Leistungsfeststellung

Objekt: DUN / Henry-Dunant-Schule, Erasmusstraße, Nürnberg
Auftraggeber: WBG KOMMUNAL GmbH, Beuthener Str. 41, 90471 Nürnberg
Auftrag: Zustandsfeststellung Fassade
Datum: 20.02.2026
Bedingungen: 09:00 Uhr / Sonne / 2 Grad / windstill

Leistungsfeststellung Fassade

Neubau
Henry-Dunant-Schule
Dunantstr. 10
90431 Nürnberg

Ansicht OST / Achse A-E

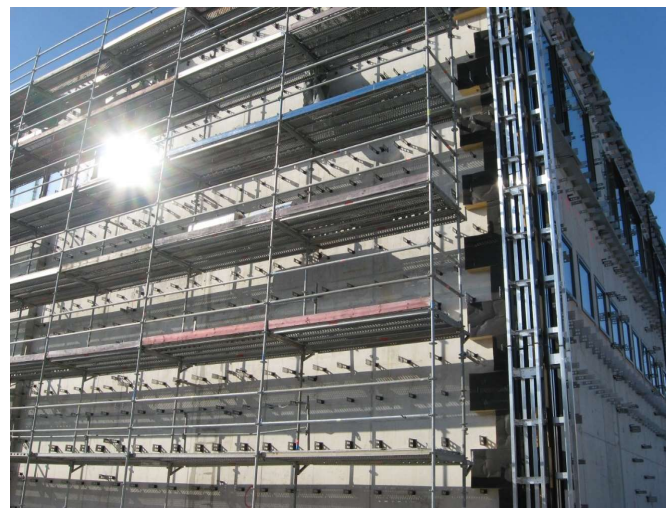
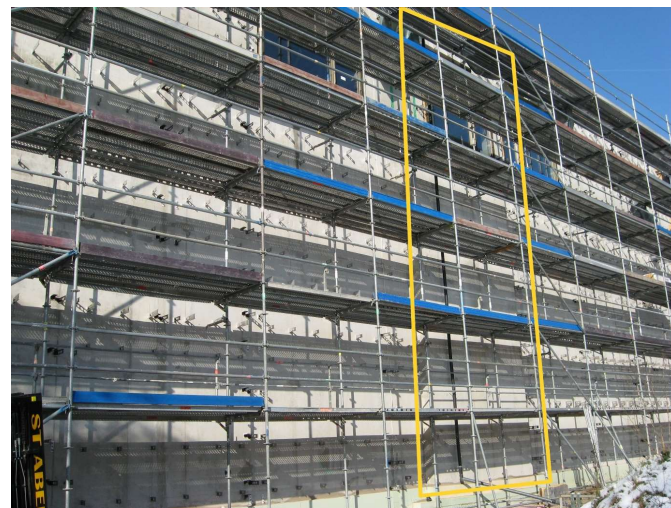
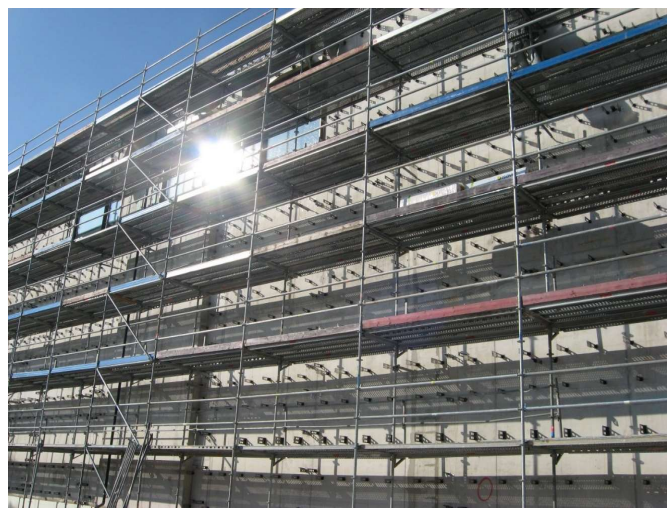
- **OST:** An der Ostfassade gibt es einen Bereich mit einem Vorsprung (Achse B-C). In diesem Bereich sind keine Konsolen montiert. Entsprechend Planung SYSTEA sollen in diesem Bereich kürzere Konsolen mit Ausladung 141mm montiert werden. Diese sind nicht montiert.
Alle anderen Konsolen gemäß Planung SYSTEA sind montiert. Die Konsolen für die Lisenen in der Fassade sind montiert. Die Konsolen sind incl. aller erforderlichen Verlängerungen verschraubt. Stichprobenartige Kontrolle an 6 Positionen hat die von Fischer SXRL Dübel vorgegebenen Anzugswerte bestätigt. Die Trennstücke zwischen Metall und Beton sind angebracht.

Ausführung Unterkonstruktion Lisenen / Gebäudeecken Planauszug Werkplanung Systea / Bilder Leistungsfeststellung 20.02.2026

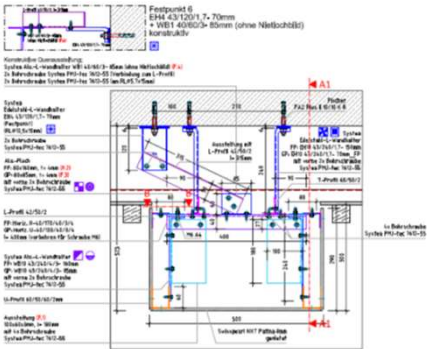
- **Aussenecken:** an allen Aussenecken sind die Unterkonstruktionen gemäß Planung incl. T und L Profilen angebracht aber nicht ausgerichtet. Man erkennt einen ungleichmäßigen Verlauf der Profile in der Vertikalen und unterschiedliche Abstände zur Wand. Somit kann in diesen Bereichen die Montage nicht als vollständig bewertet werden.
An den Aussenecken wurde teilweise die Dämmung aus einseitig kaschierter Mineralwolle angebracht. Aufgrund der langen Zeit ohne Schutz gegen Feuchtigkeit und Eindringen von Fremdkörpern und Ungeziefer ist die Dämmung als nicht mehr verwertbar anzusehen und muß im weiteren Verlauf der Montage ausgetauscht werden. Mehrere Stichproben haben eine hohe Feuchtigkeit in der Dämmung (stellenweise gefroren) gezeigt.

Ausführung Verlauf Brandschott: Bilder Leistungsfeststellung 20.02.2026

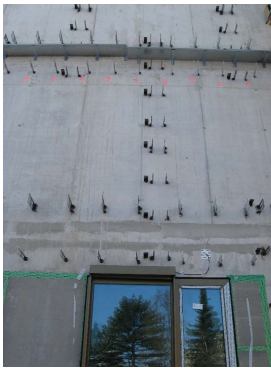
- **Brandschott:** Das Brandschottblech z.B. im Bereich NORD ist in den dafür vorgesehenen Bereichen angebracht jedoch nicht final montiert. Die Bleche liegen lose auf den Konsolen. Es sind Höhenversprünge ohne Ausgleich vorhanden (offenen Bereiche).
- **Attika:** Umlaufend ist eine Blechabdeckung auf der Attika mit Unterkonstruktion montiert. Diese gehört nicht zum Umfang der Leistungsfeststellung.
